0007
Информация о техническом обслуживании

Отн.:	61-27005-30
Изделие:	Mercedes Benz
Тип:	6-цилиндровый двигатель серии OM 603
Код двигателя:	OM 603.912 / 913 / 931 / 960 / 961 / 963

**Усиление металлом ZKD
Mercedes Benz OM 603
61-27005-30 / -40 / -50**

Рисунок 1 Старое исполнение без усиления

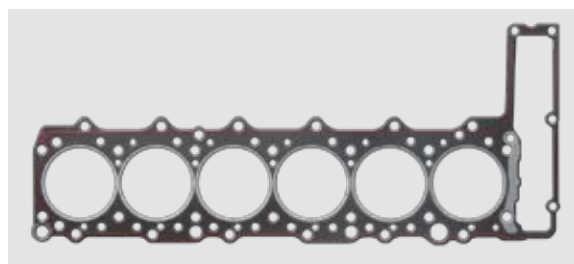
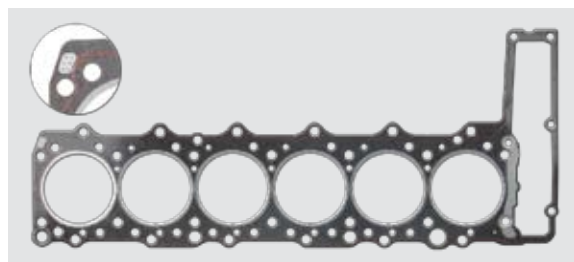
Прокладка головки блока цилиндров 61-27005-30 была заменена на 61-27005-40. Для этого нового исполнения было размещено дополнительное усиление металлом для улучшения стойкости специально на двигателях с высоким пробегом.
